Notitie

betreft: Akoestische beschouwing kolom in scheidingsconstructie aanpandige woning
supermarkt [REDACTED]

datum: 16 april 2018

referentie: EBo/EBo//L 887-2-NO

f1.1 Fragment tekening met bladnummer TO-01, kolom rood omcirkeld

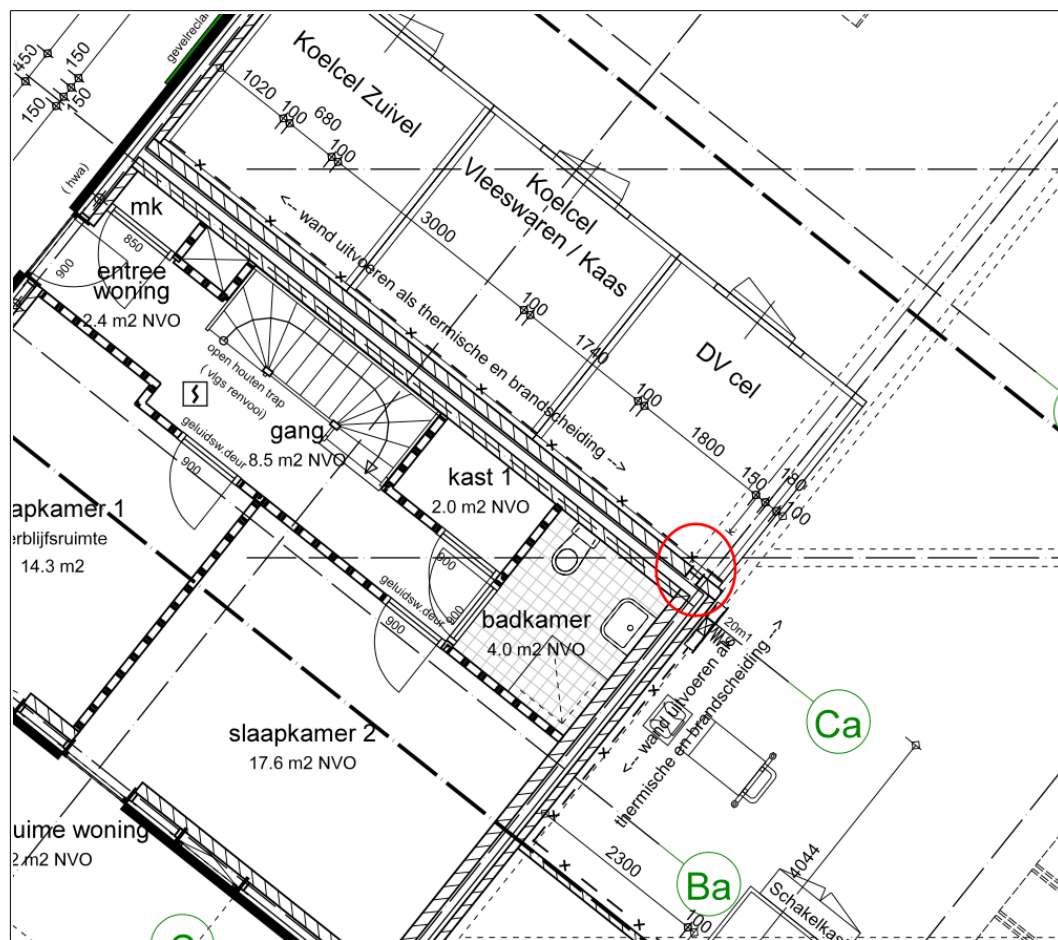
Op de plattegrondtekening met bladnummer TO-01 d.d. 18 september 2017, laatste wijziging 12 maart 2018 voor het project "Nieuwbouw supermarkt en woning [REDACTED]" door Cier Architecten is in de scheidingswand tussen de woning en het magazijn van de supermarkt een stalen kolom opgenomen. In opdracht van [REDACTED] is in voorliggende notitie beschouwd wat het effect is van deze kolom op de luchtgeluidisolatie tussen magazijn en woning.

In figuur 1.1 is een fragment van de hiervoor genoemde tekening met bladnummer TO-01 opgenomen, waarop de kolom te zien is.

Conform opgave door de opdrachtgever betreft de kolom een stalen balk van het type HEA 180. De dikte van het midden van de balk bedraagt 6 mm. Het oppervlaktegewicht van alleen het middelste deel van de balk bedraagt ca. 47 kg/m².

De kolom is geplaatst in een van de spouwbladen, het andere blad bestaat conform opgave door de opdrachtgever uit 150 mm kalkzandsteen. Verder is de spouw voorzien van

Hierbij wordt ervan uitgegaan dat de aansluiting van de kolom op de wand wordt gedicht met schuimband of kit. Eventueel kan er ook voor gekozen worden de kolom af te timmeren met $2 \times 12,5 \text{ mm}$ gipsplaat, waarbij de ruimte tussen kolom en gipsplaat wordt opgevuld met mineraalwol.

In paragraaf 2 is voor de ononderbroken scheidingswand een luchtgeluidisolatie R_A bepaald van 54 dB(A) en voor de totale, met de kolom onderbroken, scheidingswand een R_A van ca. $53,7 \text{ dB(A)}$. Gesteld kan worden dat de verlaging van de luchtgeluidisolatie van de scheidingswand hiermee niet significant is. Hierbij is tevens van belang dat de kolom gesitueerd is ter plaatse van niet geluidgevoelige ruimten van de woning (badkamer begane grond en bergruimte verdieping). Ter plaatse van de gevoelige ruimten van de woning zal de scheidingswand conform opgave door de opdrachtgever worden opgebouwd zoals beschreven in rapport L 887-1-RA-001. Verder kan opgemerkt worden dat aan de zijde van het magazijn conform de tekening met bladnummer TO-01 voor de kolom een koelcel wordt opgesteld (zie figuur 1.1), waardoor het op de kolom invallende geluidniveau zal worden verlaagd. Door aftimmeren van de kolom kan het op de kolom invallende geluidniveau nog verder worden verlaagd. Op basis van voorgaande kan geconcludeerd worden dat de kolom geen of slechts een verwaarloosbare afbreuk doet aan de totale luchtgeluidisolatie tussen het magazijn en de gevoelige ruimten van de woning, zeker wanneer deze afgetimmerd wordt met gipsbeplating.
